O presente documento tem por finalidade apresentar a Secretaria de Turismo do Estado de Pernambuco - SETUR, o Relatório de Readequação da Rodovia PE-009, trecho Entroncamento com a PE-038 (Nossa Senhora do Ó) / Porto de Galinhas que contempla o diagnóstico da rodovia, soluções para os problemas detectados e a planilha orçamentária para execução desta readequação.

Apresenta-se neste relatório o parecer técnico sobre o atual estado das estruturas do alargamento do pavimento flexível existente e das pistas de cooper, passeio e ciclovia no trecho da PE-09 entre Nossa Senhora do Ó – Porto de Galinhas.

RODOVIA: PE-009 - CICLOVIA
TRECHO: NOSSA SENHORA DO Ó/
PORTO DE GALINHAS

A seguir é apresentado o diagrama linear dos defeitos encontrados na avaliação objetiva do pavimento como também as deflexões apresentadas pelas camadas do pavimento realizadas com Viga Benkelman.

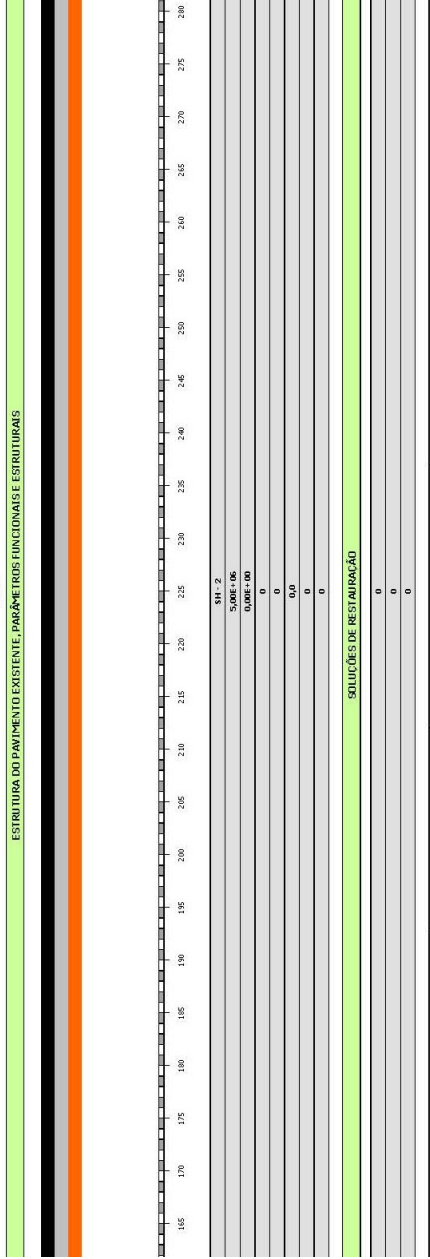
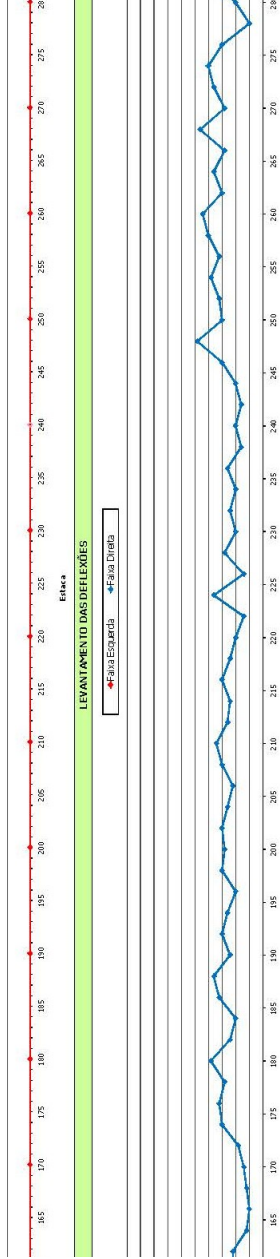
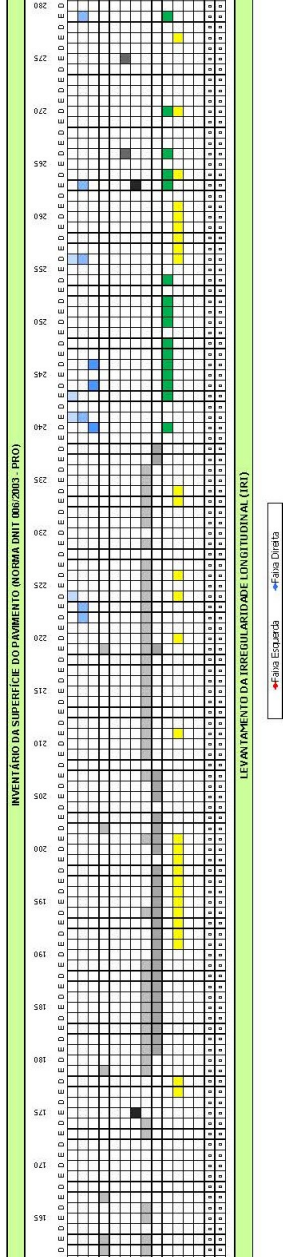
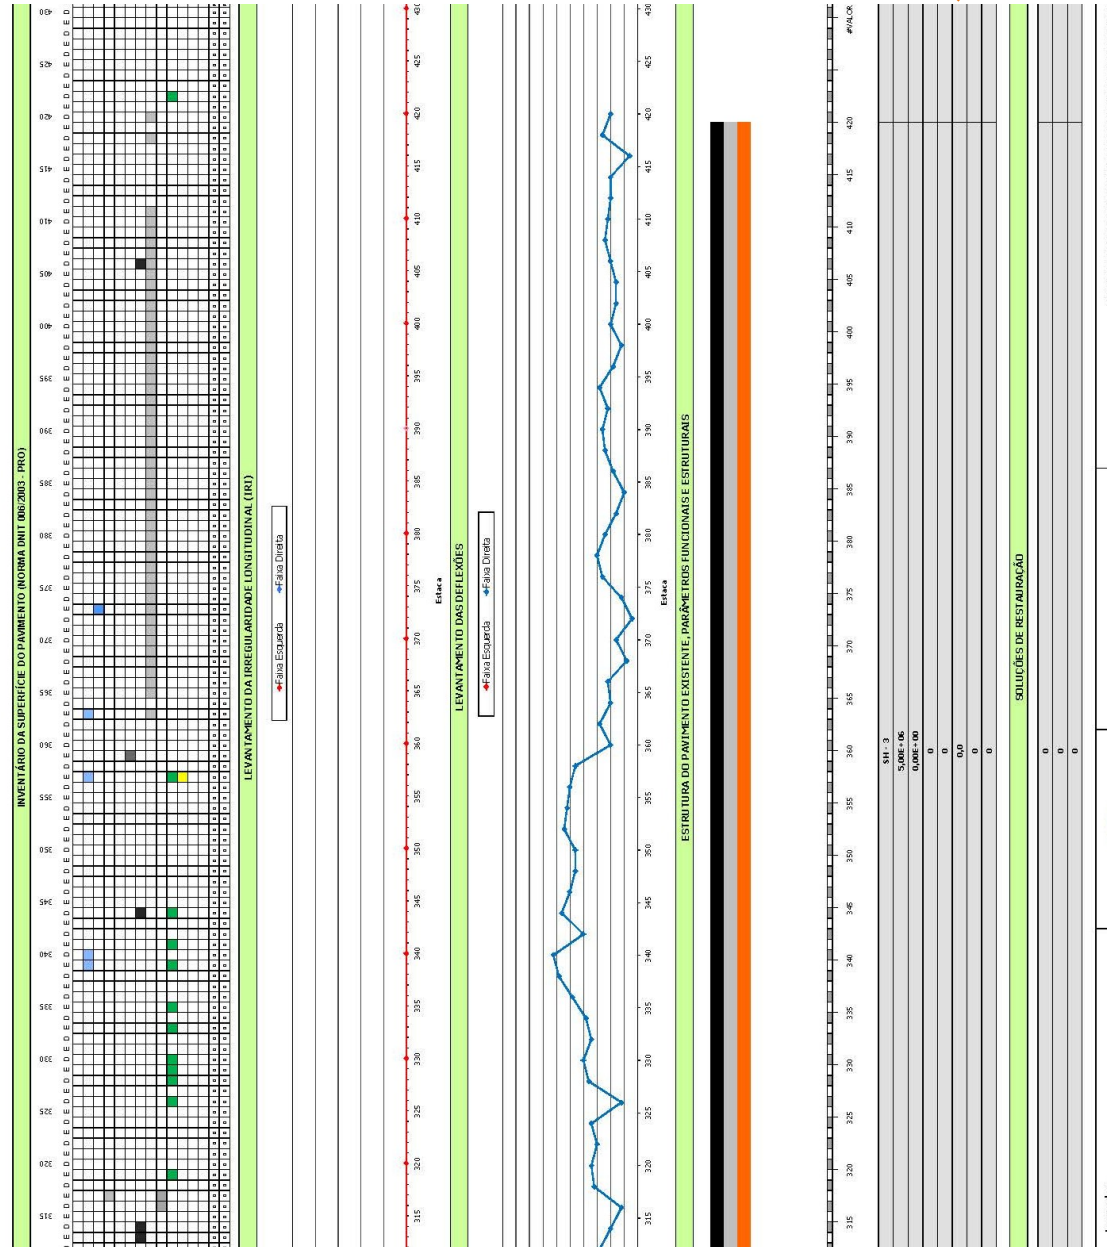
As investigações de campo, em que foram verificadas as áreas de alargamento da pista de rolamento, como também a implantação de pavimento flexível nos retornos, resultaram na análise do comportamento atual do revestimento e os respectivos defeitos apresentados na superfície da rodovia. O defeito mais comum foi a exudação do ligante na trilha de roda. Em segmentos alternados se pôde notar a presença de afundamento plástico e por consolidação na trilha de roda, remendos executados com CBUQ, trincas tipo FC-2 couro de jacaré e desgaste precoce apresentando desprendimento do agregado no revestimento.

No caso específico dos retornos também foi identificado valores altos de deflexões que ultrapassam valores de 80×10^{-2} mm considerado alto para o tráfego atual. Devido ao problema estrutural verificado, o pavimento apresenta nos segmentos de retornos deformações plásticas, remendos, e trincas tipo FC-2 de reflexão.

Para estes segmentos foi elaborada uma segmentação homogênea onde os mesmos devem ser reconstruídos, tendo em vista que o pavimento, nestes segmentos específicos, não respondeu de maneira eficaz estruturalmente à ação do tráfego imposta, acelerando dessa forma o processo de fadiga em sua estrutura.

Essas patologias encontradas estão ligadas a falhas no processo construtivo do pavimento, ou por características físicas dos materiais das camadas, ou mesmo má compactação da estrutura do pavimento e/ou subleito.

Nos segmentos que estão apresentados a seguir constam serviços de alargamento da seção da faixa de rolamento existente em 1,70m, como também implantação dos retornos com nova estrutura de pavimento flexível para reconstrução. Nestes segmentos deve ser removida toda a estrutura atual e executada novamente as camadas do pavimento, desde o subleito até o revestimento e reconstruídos conforme indicações do projeto executado na obra.

Também devem ser realizados, neste caso apenas nos alargamentos da faixa de rolamento, remendos profundos com a solução proposta inicialmente no projeto executivo nas seguintes estacas devido ao aparecimento local de patologias na superfície e/ou na estrutura do pavimento:

– Diagrama Linear de Ocorrência de Defeitos

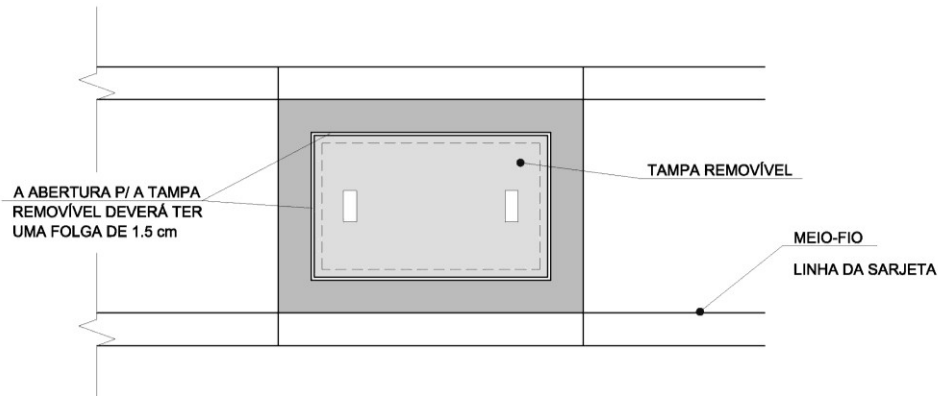
Diante das observações, a seguir é apresentado o diagrama com a localização por estacas onde apresentou qualquer tipo destes defeitos acima relacionados na ciclovia e passeio/pista de cooper.

Para correção dos defeitos encontrados ao longo de todo o trecho é recomendado a reconstrução seguindo todas as recomendações e processos construtivos adotados no projeto original de pavimentação da ciclovia, passeio e pista de cooper. É importante salientar que como este relatório tem a finalidade de apontar os serviços que apresentaram problemas construtivos por avaliação de visita em campo, haverá dessa forma serviços adicionais para compor estas correções em que recomendamos:

- Demolição total do revestimento em placa de concreto simples com bota fora nas saias dos aterros existentes como enrocamento em regiões de variação do nível d’água;
- Regularização de 20,0cm do subleito existente e compactação com 100% do proctor intermediário, respeitando as declividades transversais e longitudinais apresentadas no projeto;
- Nos segmentos onde não apresentaram problemas estruturais e funcionais nas placas de concreto deve ser realizada a limpeza e selagem de todas as juntas longitudinais e transversais.

É importante ressaltar que as declividades concebidas no projeto executivo para a ciclovia, passeio e pista de cooper devem ser inteiramente respeitadas no intuito de garantir o perfeito direcionamento das águas pluviais para os dispositivos de drenagem projetados, tendo em vista que as condições de declividades existente apresentaram falhas de execução em parte significativa do trecho.
